VERIFICA ISTANZA VALUTAZIONE PRELIMINARE

SEDUTA COMITATO VIA DEL 07/06/2022

PROGETTO	ADEGUAMENTO TECNICO DEL PROGETTO DELL'IMPIANTO EOLICO SITO IN ORTA NOVA LOCALITA' MASSERIA TORO (Aumento della potenza dell'aerogeneratore da 0.95 MW a 2 MW).
PROPONENTE	BAIARDI S.r.l.
Codice pratica	2022/00224/COM

Figura 1 - estratto dalla documentazione in atti

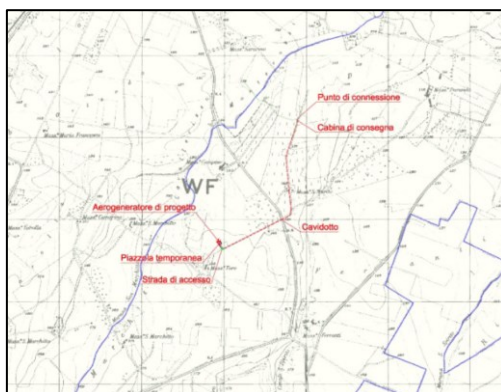
La variante progettuale prevede sostanzialmente il cambio del modello della turbina eolica autorizzata, LTW90, con il modello Vestas V90, aumento della potenza da 0,95 MW a 2MW fermo restando l'altezza fuori tutto e del mozzo ed infine, lo spostamento dell'area di installazione nella particella catastale adiacente a quella autorizzata.

Stesso dicasi per lo spostamento di circa 102mt della pala eolica che, andando ad interessare la particella limitrofa, non interessa nuovi vincoli.

Per quanto sopra, il comitato, considerando l'area di intervento e le caratteristiche delle varianti al progetto già autorizzato, ritiene di **non assoggettare né alla procedura di V.I.A. e né a procedura di verifica** la variante progettuale in esame.
